**Rapport d'analyse environnementale
pour le projet de prolongement Saint-Sébastien**

Dossier 3211-10-023

Le 30 avril 2018

FIGURE 3 : USAGES DU SOL PERMIS EN FONCTION DU NIVEAU DE RISQUE

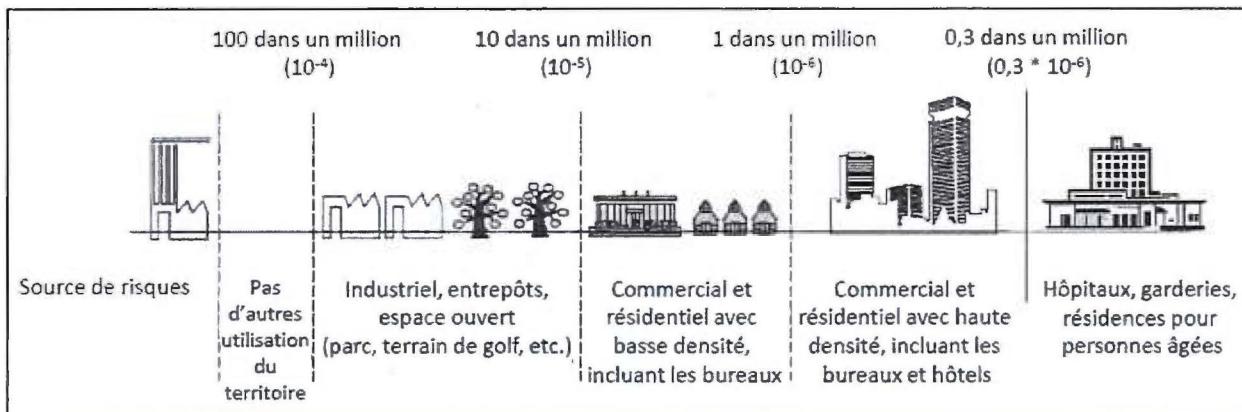
Le risque individuel est défini par l'initiateur comme étant le niveau de risque (probabilité de décès/an) subi par un individu situé en tout temps à un endroit précis à proximité de la source de risque. L'initiateur a également calculé le risque individuel cumulatif, qui prend en compte la présence du nouveau gazoduc mais également la présence de celui existant, adjacent à la nouvelle conduite. Le Conseil canadien des accidents industriels majeurs (CCAIM) a émis, en 1995, les critères d'acceptabilité du risque individuel en fonction des usages du territoire. Ceux-ci ont été réitérés par la Société Canadienne de Génie Chimique (SCGC) en 2008. Les critères préconisés pour les affectations et les usages de sol sont illustrés à la figure 3.

Les résultats de l'analyse du risque individuel cumulatif réalisé par l'initiateur indiquent que :

- le niveau de risque maximum est de $2,65 \times 10^{-6}$ par année sur le tracé du gazoduc;
- le niveau de risque individuel de $1,0 \times 10^{-6}$ décès par année est atteint à environ 98 m du gazoduc;
- le niveau de risque $0,3 \times 10^{-6}$ par année (aucune restriction d'usage du territoire) est atteint à environ 136 m du gazoduc;
- l'initiateur a confirmé qu'il n'y avait aucun établissement avec des occupants plus vulnérables, tel que des écoles, garderies et résidences pour personnes âgées dans un rayon de 300 m de l'emprise.

Compte tenu que tous les usages et les éléments sensibles recensés le long du gazoduc projeté sont situés à l'intérieur des niveaux de risque permis par le critère d'acceptabilité du risque individuel, que le projet vise l'ajout d'un gazoduc qui sera construit parallèlement à une conduite existante et que les résidents situés à proximité de ce gazoduc ne seront pas exposés à un risque significativement plus élevé que le risque actuel dû à la présence du gazoduc existant, le projet est jugé acceptable du point de vue des risques technologiques.
